# Plan Local d'Urbanisme

## Commune de **CHORGES**

### Modification n°3 du PLU

**10. Rapport de présentation**

➔ **Réduction de l'emplacement réservé n°35 (ER35) Les Bertrands**

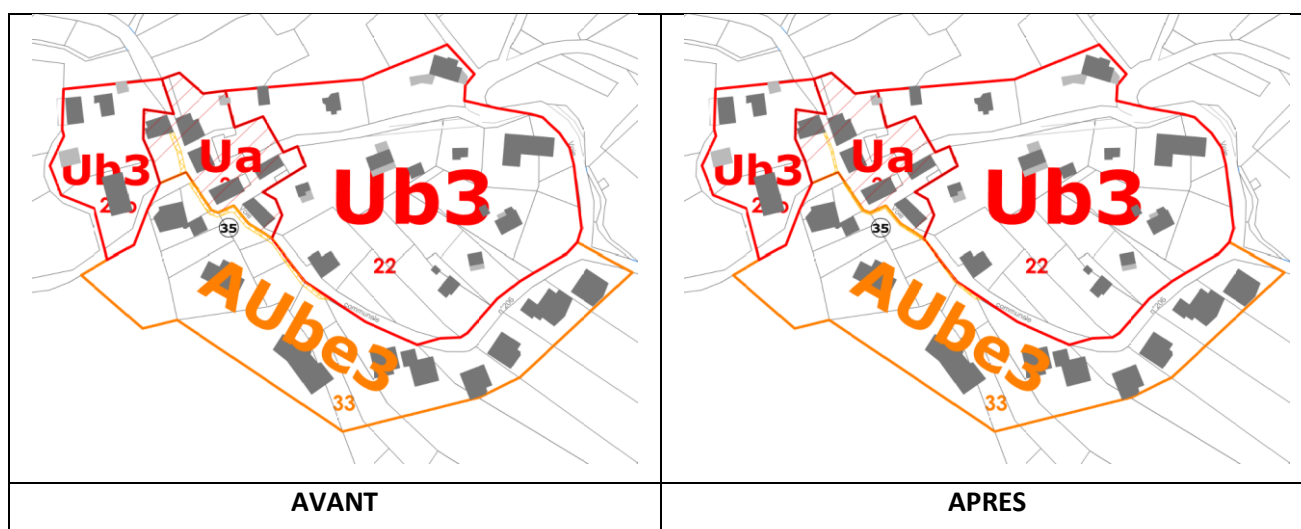
A la suite de l'enquête publique, et après vérification de la commune sur le terrain, il est convenu que la largeur uniforme de 2 mètres semble être trop importante pour cet emplacement réservé. Il convient effectivement de réduire cette largeur à 1 mètre (projet de passage des réseaux notamment).

**L'emplacement réservé n°35 a effectivement été réduit à 1 mètre de largeur.**

### 3. Instauration d'une servitude de L 151-23 du Code de l'Urbanisme (ex L 123-1-5 III 2° du CU)

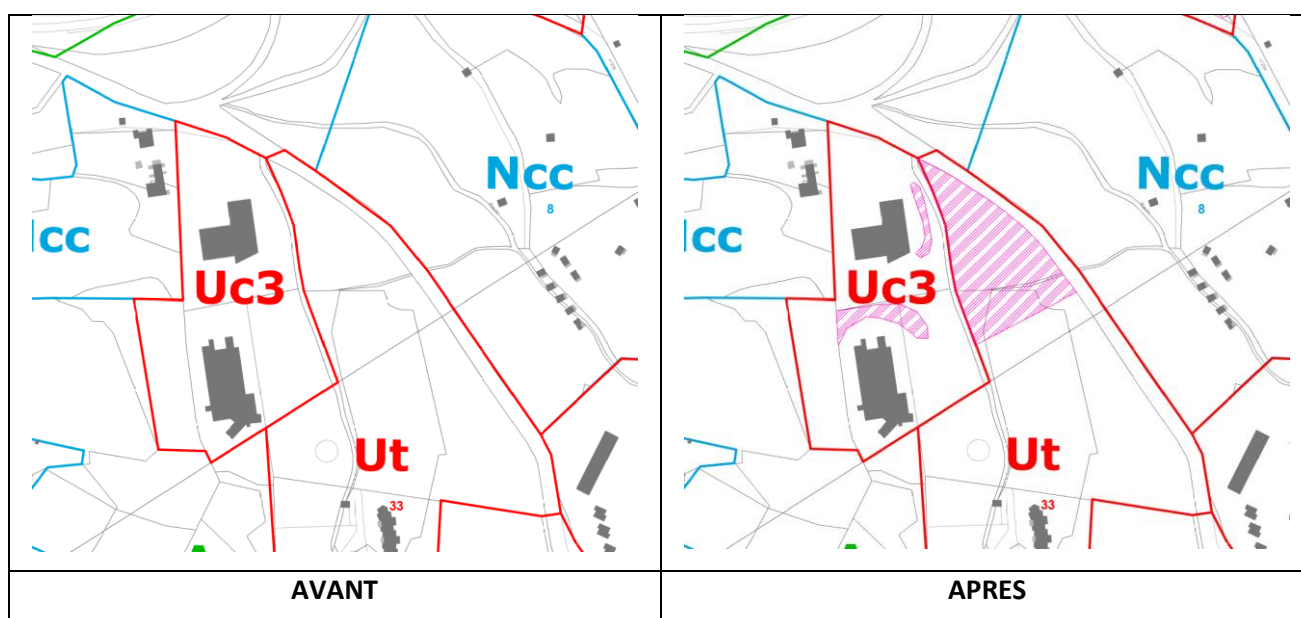
L'Etat, dans son avis daté du 3 Octobre 2023, a émis quelques préconisations afin d'assurer au mieux l'intégration paysagère du projet dans la zone Uc3 dont l'instauration d'une servitude d'urbanisme de type L 151-23 (préconisation n°8) afin de protéger les massifs boisés et de répondre logiquement aux indications déjà apportées au règlement écrit de la zone Uc et du secteur Uc3.

**La servitude L 151-23 a donc été rajoutée sur les documents graphiques.**
